# **DIRECTION DES ÉVALUATIONS ENVIRONNEMENTALES**

**Rapport d'analyse environnementale  
pour le projet de construction du poste Anne-Hébert à 315-25 kV  
et d'une ligne d'alimentation à 315 kV sur le territoire  
de la Ville de Saint-Augustin-de-Desmaures  
par Hydro-Québec**

**Dossier 3211-11-095**

Le 13 août 2009

FIGURE 4 – DERNIERS AJUSTEMENTS AU TRACÉ RETENU AU SUD DE L'AUTOROUTE FÉLIX-LECLERC

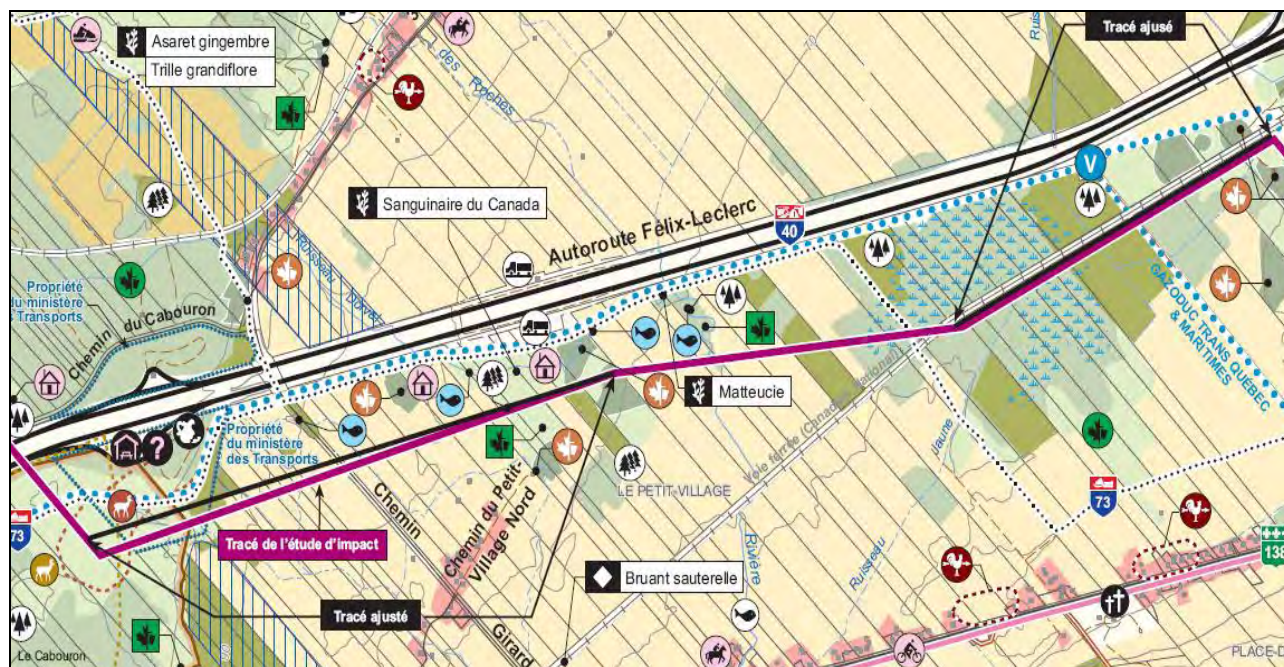
Deux tracés, le tracé ouest et le tracé est, ont été proposés à l'ouest du poste de pesée (figure 4). Le tracé ouest a été préféré parce qu'il minimise les impacts sur le milieu humain et sur le paysage. Selon l'initiateur, l'enjeu le plus important pour la communauté d'accueil est la préservation du paysage, ce qui lui donne une valeur particulière. Le tracé est est cependant plus avantageux sur le plan environnemental et sur les plans techniques et économiques. En effet, il s'avérerait moins coûteux de 7,1 millions de dollars et aurait moins d'impacts sur le milieu naturel par rapport au tracé ouest. Le BAPE, dans son rapport, est d'avis que le tracé ouest retenu par l'initiateur offre un plus grand potentiel que le tracé est pour la préservation de l'ambiance paysagère à l'entrée de la Capitale-Nationale, mais que cet avantage coûte 7,1 millions de dollars et est acquis au détriment des milieux humides et forestiers. Le BAPE émet certains doutes sur quelques paramètres de l'analyse comparative de l'initiateur qui favorise le tracé ouest. En effet, pour le Bureau d'audiences publiques sur l'environnement (BAPE), l'avantage global du tracé ouest sur le tracé est ne semble pas avoir été démontré hors de tout doute. Enfin, il faut savoir que le tracé ouest est celui qui a obtenu la majorité des appuis lors des consultations.

À l'est du poste de pesée, quatre variantes ont été étudiées par Hydro-Québec. Il s'agit des variantes 1 à 4 (figure 5). Elles ont été soumises à des consultations auprès de la population et des organismes concernés. Une cinquième variante (voir figure 3) s'est ajoutée à la suite des demandes de la Ville de Saint-Augustin-de-Desmaures pour modifier la variante 3. La variante 3 optimisée s'est avérée la meilleure à plusieurs égards. C'est elle qui minimise les impacts sur le milieu naturel, qui traverse le plus de milieux déjà perturbés, qui parcourt le moins de zones de potentiel archéologique et qui a le moins d'impacts sur le paysage. La variante 3 optimisée est aussi avantageuse sur les plans techniques et économiques. Elle est appuyée par la Ville de Saint-Augustin-de-Desmaures. Dans sa lettre du 4 juin 2009, l'initiateur fait part de quelques autres ajustements au tracé à la suite des demandes de l'Union des producteurs agricoles (UPA) et de certains propriétaires (figure 4). L'emprise qui longe la voie ferrée du CN sur 1,5 km sera réduite de 10 m de largeur. Cette modification permettra de diminuer le déboisement d'environ 1,5 ha et favorisera un meilleur regroupement des infrastructures linéaires. De plus, le pylône d'angle situé près de la halte routière sera déplacé de 85 m vers le nord. Cet ajustement permettra au propriétaire du lot 3 055 735 de conserver un maximum de boisé et d'en favoriser une meilleure utilisation puisque le pylône sera localisé davantage à l'extrémité de son lot. Il permettra également d'épargner le lot 3 055 742. Le pylône d'angle, initialement tubulaire, sera

en treillis métallique. Ce changement a été approuvé par le propriétaire du lot, par la Ville de Saint-Augustin-de-Desmaures et par la CMQ. Il permet d'éliminer un pylône entre le pylône d'angle et l'autoroute Félix-Leclerc.

*À la lumière des analyses présentées et des objectifs visés, l'équipe d'analyse est d'avis que les analyses des variantes effectuées par Hydro-Québec sont pertinentes et valables et que des variantes possibles et raisonnablement réalistes ont été évaluées. L'équipe d'analyse est aussi d'avis que le tracé ouest est celui qui minimise les impacts sur le milieu humain et les paysages et qu'il est acceptable sur le plan environnemental. Compte tenu de l'importance accordée par le milieu au paysage, elle est aussi d'avis que cela lui donne une valeur particulière. Compte tenu de ses impacts limités sur le milieu naturel, le milieu humain et les paysages, l'équipe d'analyse est aussi d'avis que la variante 3 optimisée est celle qui minimise le plus les impacts négatifs. Enfin, l'équipe*

FIGURE 7 – MILIEUX HUMIDES DE CHAQUE CÔTÉ DE L'AUTOROUTE FÉLIX-LECLERC

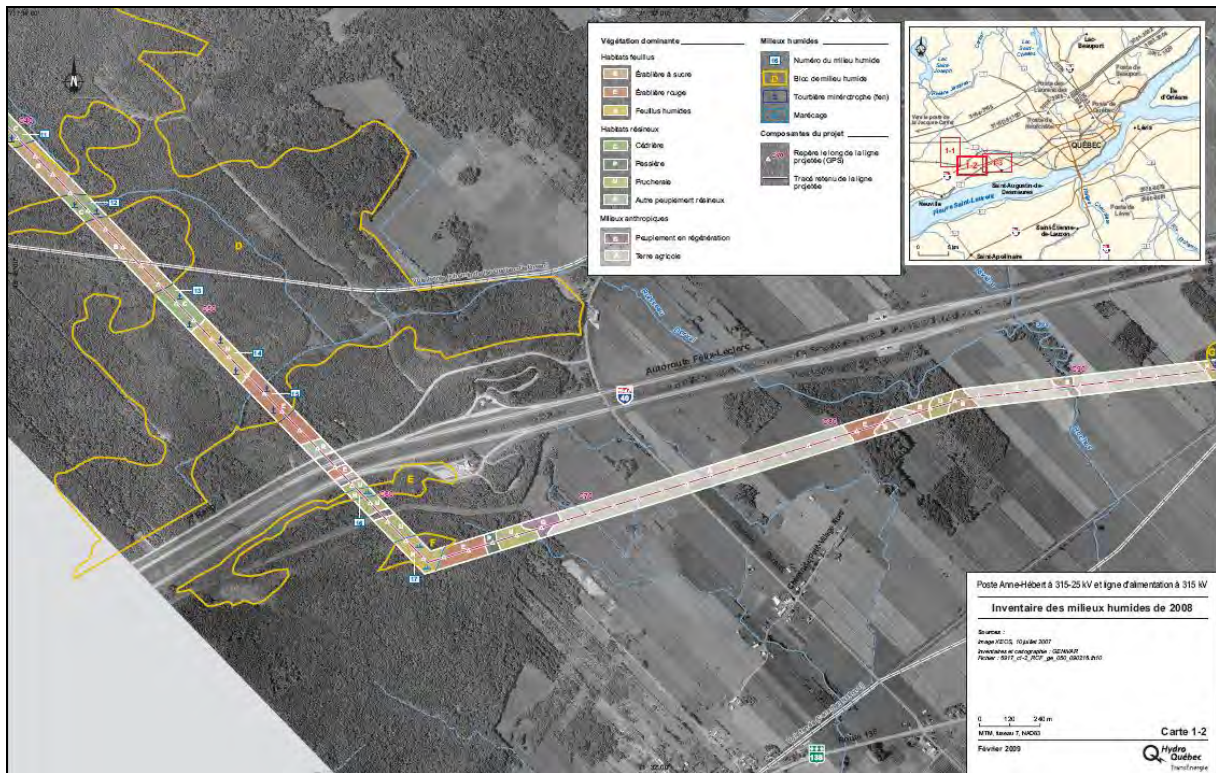
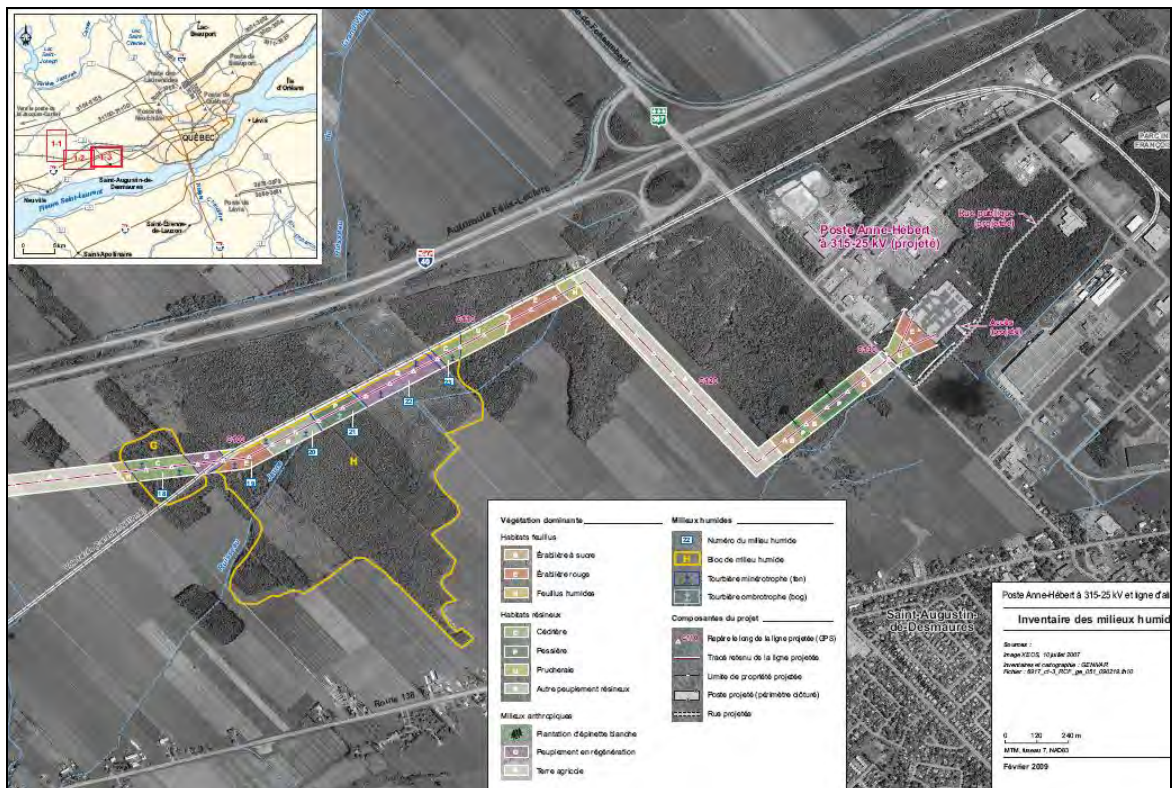
Les milieux humides de la zone d'étude (figures 6, 7 et 8) sont surtout constitués de tourbières forestières. En ce qui concerne la future ligne d'alimentation du projet Anne-Hébert, elle traversera des milieux humides sur une longueur totale de 2,2 km (environ 27,5 ha) correspondant à des marécages (dont un petit en bordure du ruisseau Sainte-Jeanne), des tourbières minérotrophes boisées et une tourbière ombrotrophe boisée. Les tourbières sont généralement situées à l'ouest de la zone d'étude et constituées de dépôts organiques minces, sauf au sud du rang Petit-Capsa où la ligne croisera une tourbière profonde (plus de 2 m) sur 0,2 km. Les milieux humides sont associés aux cédrières matures accompagnées de frênes noirs et aux pessières à sphaigne. Ces peuplements possèdent un intérêt écologique. La probabilité d'y rencontrer des espèces à statut particulier y est plus forte qu'ailleurs.

À la suite de l'étude d'impact, le MDDEP a posé des questions sur les milieux humides. Nous avons demandé un inventaire additionnel pour caractériser finement les tourbières et les autres milieux humides. Le rapport a été reçu en février 2009 (Hydro-Québec TransÉnergie, 2009a) et a fourni une partie de l'information manquante. Cet inventaire permettra aussi à Hydro-Québec d'optimiser la localisation de ses pylônes, d'élaborer une stratégie d'accès pour le déboisement de l'emprise et la construction de la ligne ainsi que de préparer ses plans et devis de construction.

Malgré les mesures d'atténuation proposées et les efforts faits par l'initiateur pour éviter les milieux humides dans la mesure du possible, le projet Anne-Hébert s'accompagnera d'impacts résiduels et des pertes de milieux humides seront inévitables à l'emplacement d'une quinzaine de pylônes (moins de 1 ha selon l'initiateur). Ces pertes seront de 4,5 m<sup>2</sup> par pylône tubulaire et de 50 m<sup>2</sup> par pylône à treillis métallique. L'emplacement exact des pylônes sera connu à l'étape des certificats d'autorisation. C'est seulement lorsque cette information sera connue qu'Hydro-Québec sera en mesure d'évaluer les pertes précises de milieux humides. Dans son rapport, le BAPE est d'ailleurs d'avis que l'absence d'une information complète dans l'étude d'impact sur les pertes de milieux humides liées à la construction de la ligne d'alimentation empêche une juste appréciation des répercussions du projet.

*Cependant, l'équipe d'analyse recommande qu'un suivi soit élaboré et réalisé par Hydro-Québec concernant la hauteur de la nappe phréatique et l'état de la végétation afin d'évaluer l'impact réel de la construction et de l'entretien de la ligne sur les milieux humides. Une attention particulière devra être portée aux abords des futurs pylônes localisés en milieux humides. Ce suivi devra être réalisé selon des protocoles d'échantillonnages valides et contenir une caractérisation de l'état de référence de la hauteur de la nappe phréatique et de la végétation à l'emplacement futur des pylônes avant le début des travaux. Il devra aussi contenir une caractérisation des milieux humides affectés à une échelle plus grande que celle de l'emprise. Le suivi de la hauteur de la nappe phréatique et de l'état de la végétation doit être fait la première année suivant la mise en fonction de la ligne ainsi que lors du premier entretien de l'emprise. Si des impacts notables sur les milieux humides sont observés lors de ce suivi,*

*celui-ci devra être prolongé et des mesures d'atténuation ou de compensation devront être proposées par Hydro-Québec. Celles-ci devront être fonction de l'emplacement des pylônes, de l'importance des impacts (modifications de la fonction du milieu humide, de la végétation, du drainage, etc.) et de la valeur des milieux humides affectés. Le programme de suivi doit être soumis auprès de la ministre du Développement durable, de l'Environnement et des Parcs au moment de la demande visant l'obtention du certificat d'autorisation prévu à l'article 22 de la Loi sur la qualité de l'Environnement. Les rapports de suivi doivent lui être transmis au plus tard trois mois après chaque vérification sur le terrain.*
